## RELAZIONE FINALE RFI DEL DIBATTITO PUBBLICO QUADRUPPLICAMENTO DEL TRACCIATO FERROVIARIO TORTONA - VOGHERA

Il presente documento, in linea con quanto disposto dall'art. 9 comma 2 del DPCM 76/2018, a valle della Relazione Conclusiva del Coordinatore, contiene le proposte, le domande presentate della comunità locale durante il percorso di Dibattito Pubblico unitamente alle relative valutazioni da parte dell'Amministrazione Aggiudicatrice. I contributi sono stati raccolti durante gli incontri pubblici territoriali organizzati il 24, 25, 26 ottobre 2022 e integrati dalle segnalazioni ricevute tramite la mail dedicata del Dibattito Pubblico e altri canali digitali. Le proposte e le domande pervenute dalle comunità sono state ordinate per ambiti tematici di riferimento e per Amministrazioni, e accorpate in modo da presentare un quadro che faciliti l'emersione delle questioni prioritarie e delle criticità emerse dal Dibattito Pubblico.

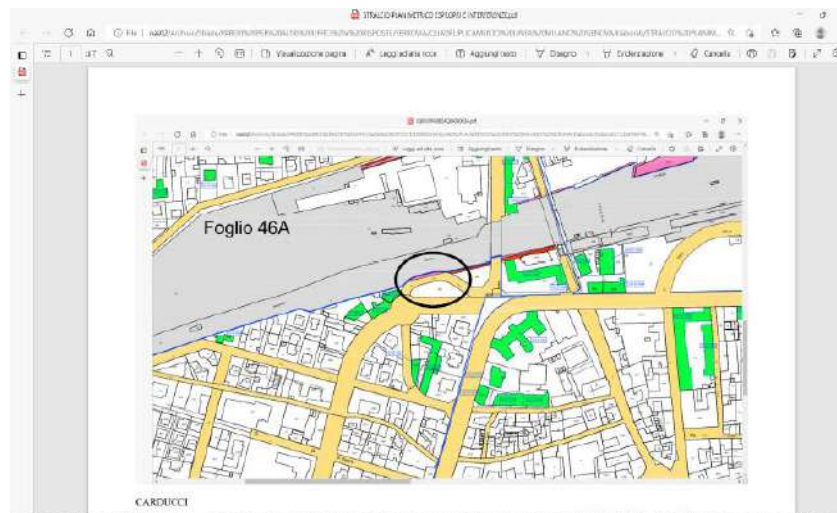
- richiesta di chiarimenti circa l'eventuale riduzione dell'altezza utile per il passaggio dei veicoli e dei pedoni nel sottopasso di via Cignoli a seguito della realizzazione della nuova infrastruttura ferroviaria;

**ACCOLTA GIÀ NEL PFTE IN OGGETTO**  
A seguito della realizzazione della nuova infrastruttura ferroviaria non si prevedono riduzioni di altezza utile nel sottoattraversamento di via Cignoli.  
Si conferma che l'infrastruttura ferroviaria interferisce con il locale tecnico segnalato. Nella successiva fase progettuale di PD verrà previsto lo spostamento di tale locale.  
Con riferimento a via Carducci, non si prevede che la realizzazione dell'intervento comporti riduzioni di larghezza della sede stradale e/o dell'annesso marciapiede.

SOTTOPASSO CARDUCCI – AREA SOGGETTA AD ESPROPRIO INTERFERENTE CON VIABILITA' STRADALE E PEDONALE

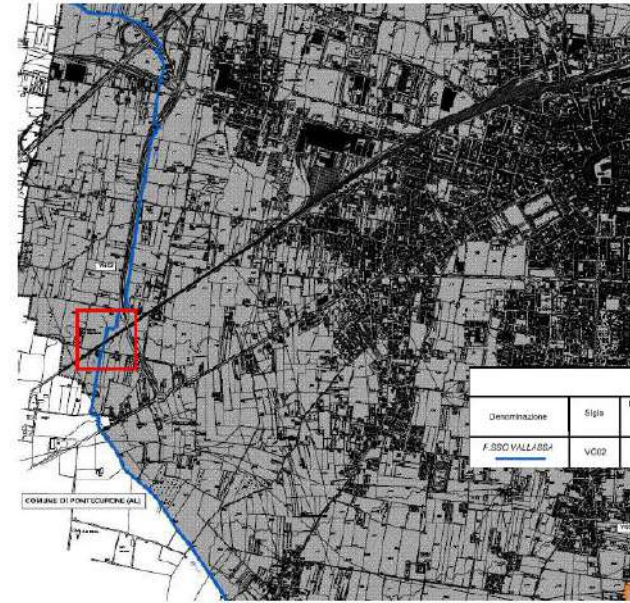
- si segnala che nell'elaborato degli espropri risulta indicata come da espropriare una parte della via Carducci. Si fa presente che il restringimento della sezione stradale e dell'annesso marciapiede comprometterebbe il traffico veicolare e pedonale cittadino;

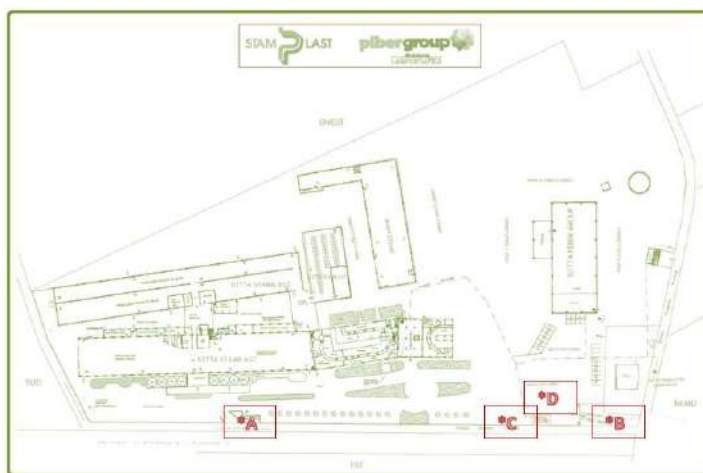
3. L'abitazione sita in Strada Piccagallo n.1, individuata a Catasto Terreni nel Foglio 19 Mappale 469 di mq 2790,

che ospita un nucleo familiare composto da 4 persone, sarebbe soggetta a parziale esproprio del sedime di pertinenza. Si renderebbe necessaria la realizzazione di una barriera antirumore che dovrebbe essere posta sul nuovo confine a ridosso dell'abitazione esistente, causandone una notevole svalutazione del valore della proprietà determinata dalla riduzione della superficie oltre che una diversa fruibilità del sedime. Si genererebbe l'impossibilità di ampliamento e una scarsa possibilità di mercato.
